# 改善箇所説明図

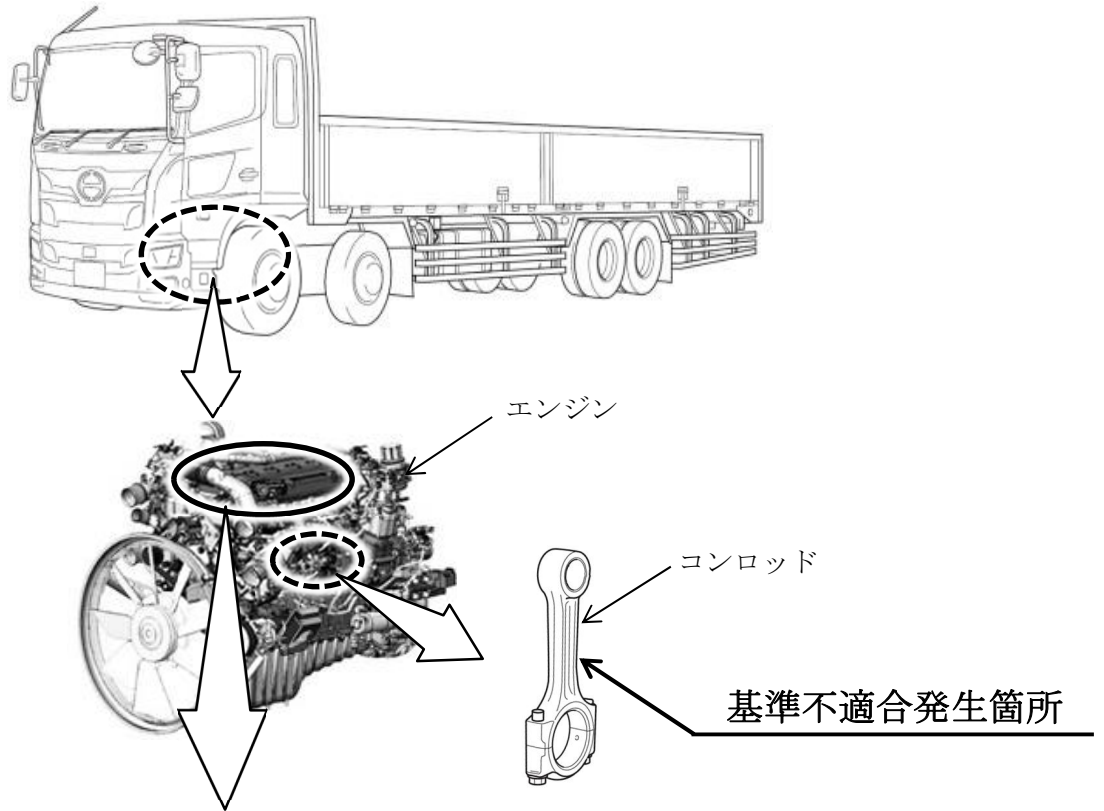
原動機において、ヘッドカバー内のブローバイガス排気口位置が不適切なため、坂路の連続走行によりヘッドカバー内に必要以上のオイルが滞留した際に、当該排気口を経由して燃焼室にオイルが廻り込むことがある。そのため、燃焼室内で異常燃焼することでコンロッドやエンジンが破損し、最悪の場合、火災に至るおそれがある。

全車両、ヘッドカバーを対策品に交換する。
